Rekonštrukcia a modernizácia multifunkčnej budovy kultúrneho centra vo Vranove nad Topľou

Zmenový list č.51(ZLč.51)

Predmet zmeny: ZL č.51 SO 02 Lávka zmena pochôdzneho ťahokovu

Foto SO 02 Lávka nosná časť

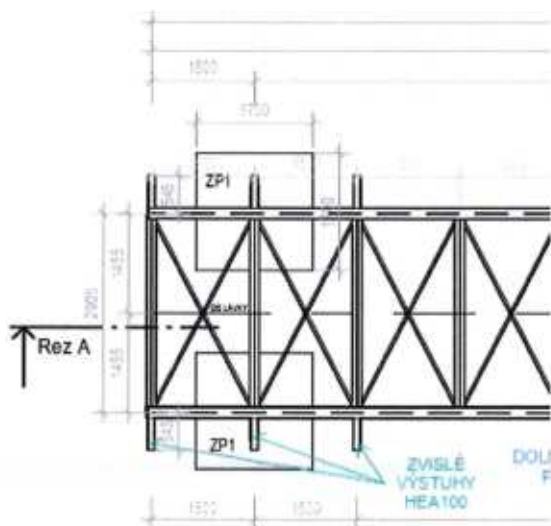
Pre pochôdznu časť objektu SO 02 Lávka bol vo výkaze výmer a projektovej dokumentácii uvedený ťahokov

N43 43x13,3x3mm . Pre tento typ ťahokovu by musela byť doplnená samostatná nosná časť , nakoľko nosníky lávky majú osovú vzdialenosť 1500 mm .

Osová vzdialenosť nosníkov podľa PD:

Novo navrhnuté riešenie sú atypické vystužené rošty

materiál: S235 + žiarový zinok, oko ťahokovu: 45 x 13 x 5 x 3 mm, množstvo: 38 + 2 ks (atyp)

ZL č.54 Zábradlia – konštrukčná zmena

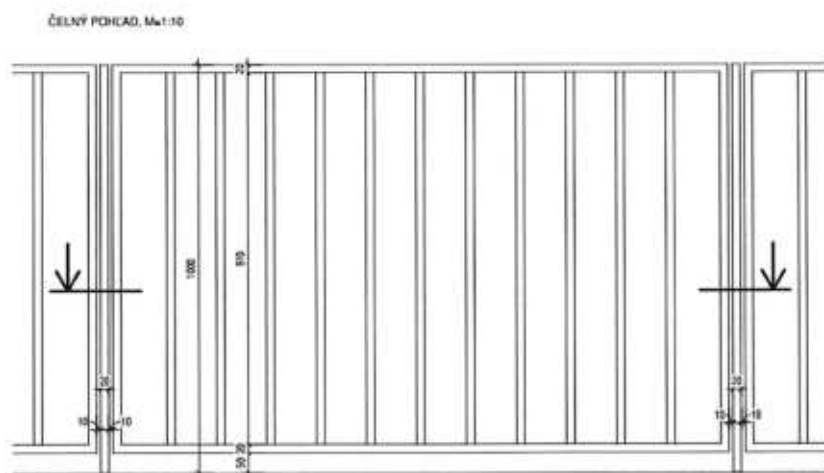
Vzhľadom na to že pôvodným riešením nie je možné dosiahnuť trvalo udržateľné a bezpečné zábradlie pre verejnú budovu za použitia navrhovaného ťahokovu ,GP navrhol koncepčnú zmenu kedy sa výplň z ťahokovu nahradí striedajúcimi lamelami z jakl profilov 40x20mm.

Podľa požiadavky GP nastáva konštrukčná zmena pri realizácii zábradlí ozn . IOZ1, IOZ2, IOZ3,IOZ4,IOZ5, IOZ6,IOZ7,IOZ8 a EOZ1.

Nový návrh zábradlia podľa vč.10.06

PODLAŽIE 1PP. M.Č.01.19 Knižnica, M=1:25

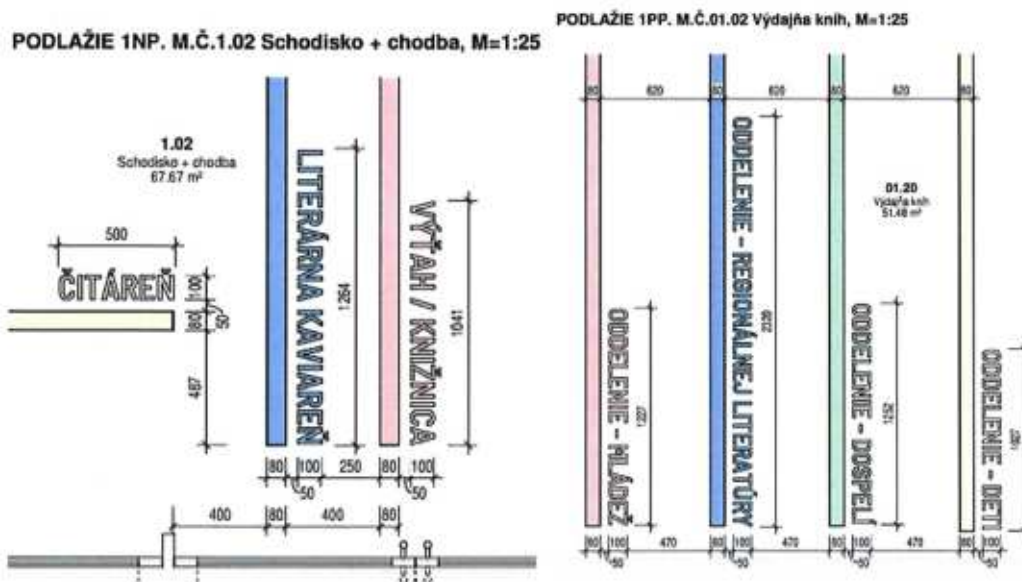
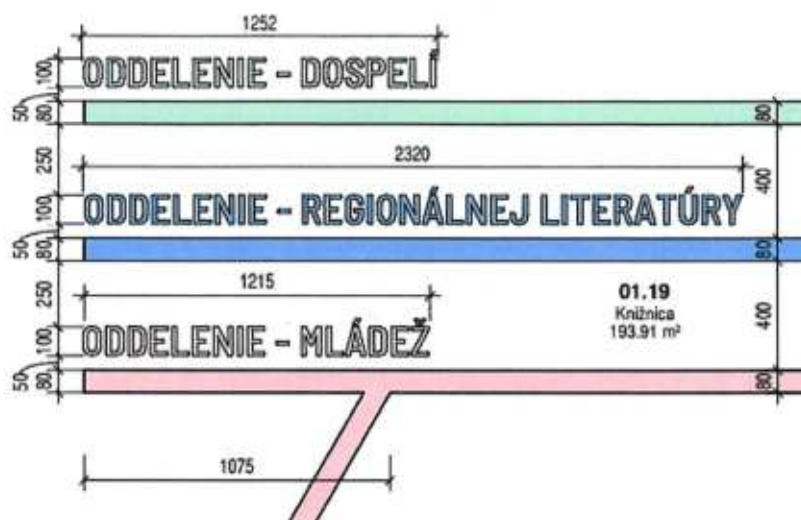
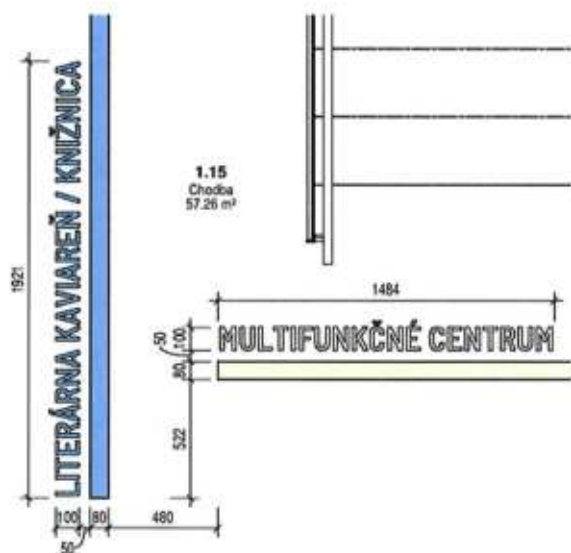
Nová požiadavka architektov :

Nálepky – písmo na podlahy v.č. 9.05

VÝŠKA PÍSMA: 100mm
FONT PÍSMA: Barlow Semi Condensed Medium

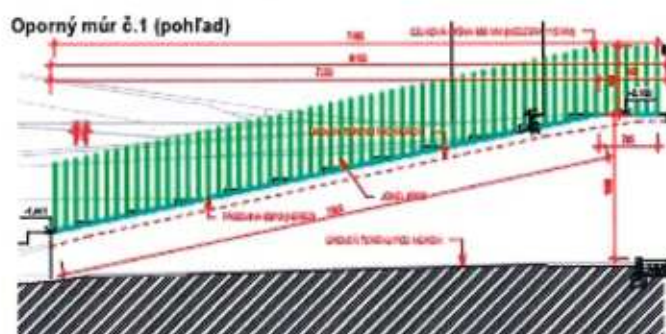
Jedná sa o viac práce, ktoré neboli súčasťou projektovej dokumentácie -nová požiadavka architektov

ZL č.60 zábradlia pre oporné múry č.1 a 2 , zábrana vstupu na strechu

Oporný múr č.2 (pohľad)

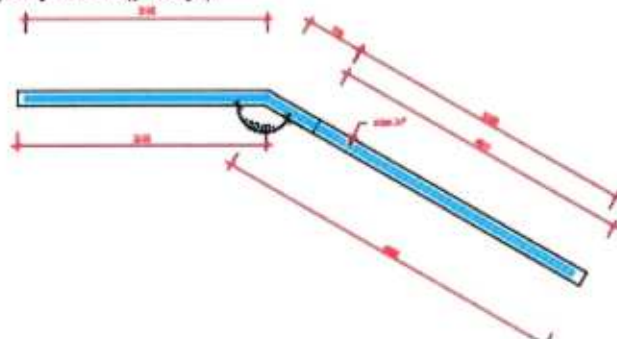
Zábradlie oporný múr č.2
